**ORD. N° : 153 / 2023**

**MAT.** : Aprueba Programa de Compensación de Emisiones.

FORMATO EVALUACIÓN PLAN DE COMPENSACIÓN DE EMISIONES

PROYECTO: **AMPLIACIÓN CAPACIDADES PRODUCTIVAS Y REUTILIZACIÓN DE AGUAS TRATADAS DEL COMPLEJO INDUSTRIAL PF3**

Figura 3. Ficha Técnica tramo a pavimentar Calle 6 Sur

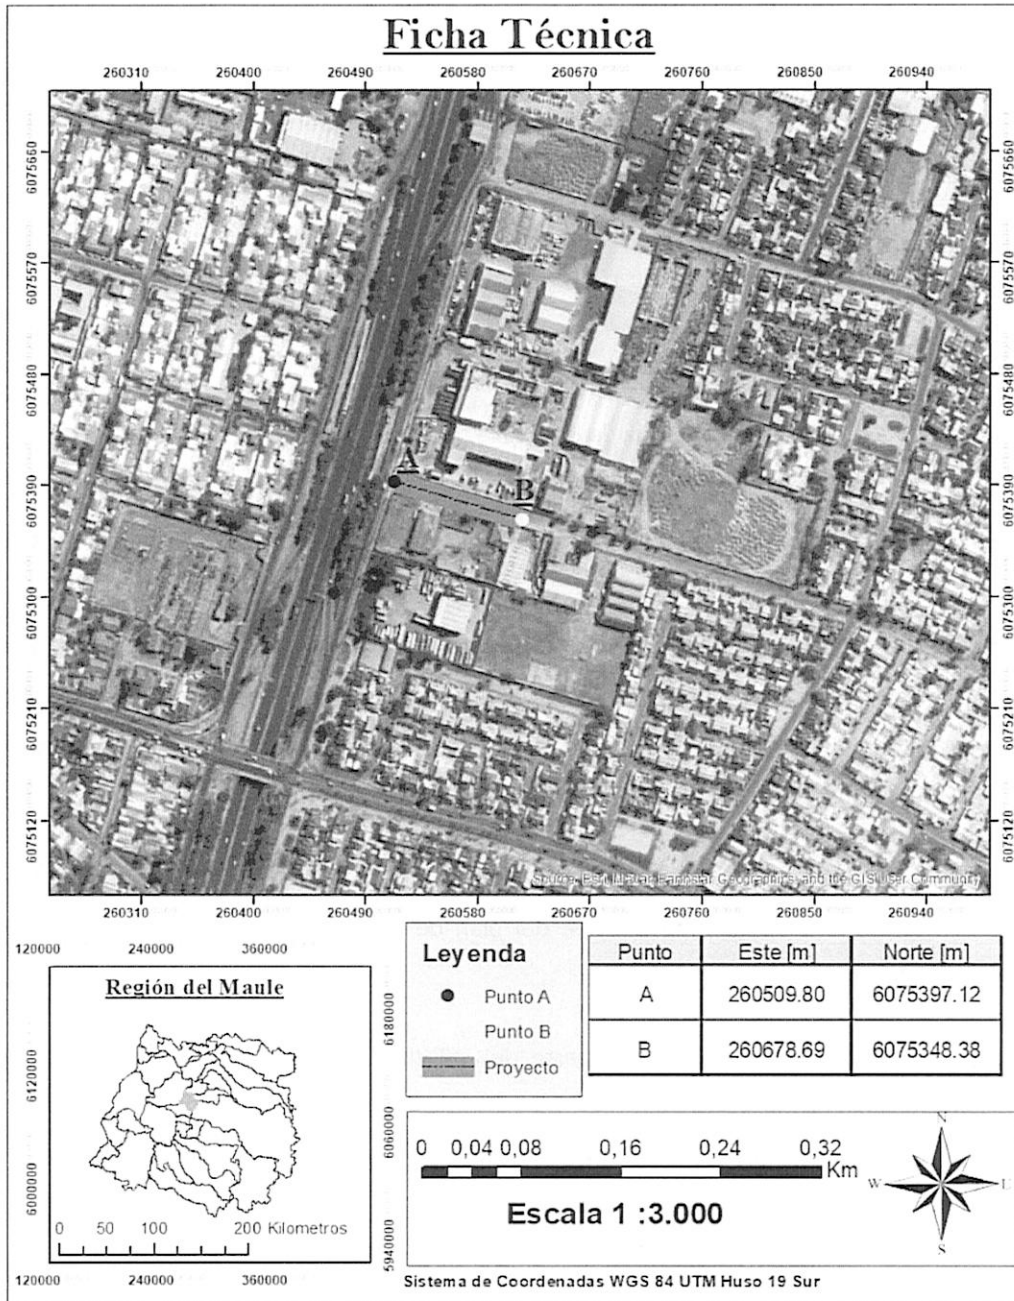
Sobre las Medidas de Compensación de Emisiones	<b>Cuantificables</b> : que permitan cuantificar la reducción de las emisiones que se produzca a consecuencia de ella	Si	100 metros de calle a pavimentar; 31 calefactores a leña a recambiar
	<b>Efectiva</b> : que genere una reducción de emisiones real y medible	Si	
	<b>Adicional</b> : que la medida propuesta no responda a otras obligaciones a que esté sujeto el titular, o bien, que no corresponda a una acción que conocidamente será llevada a efecto por la autoridad pública o particulares	Si	
	<b>Permanente</b> : que la rebaja permanezca por el período en que el proyecto está obligado a reducir emisiones	Si	
	procurar <b>reducir emisiones en un 120%</b> del monto total anual de emisiones de la actividad o proyecto, respecto de su situación base	Si	
	Las medidas de CE deben aplicarse <b>dentro de la zona saturada</b>	Si	
	Las medidas de CE no sustituirán las exigencias impuestas en otras normativas vigentes en la zona	Si
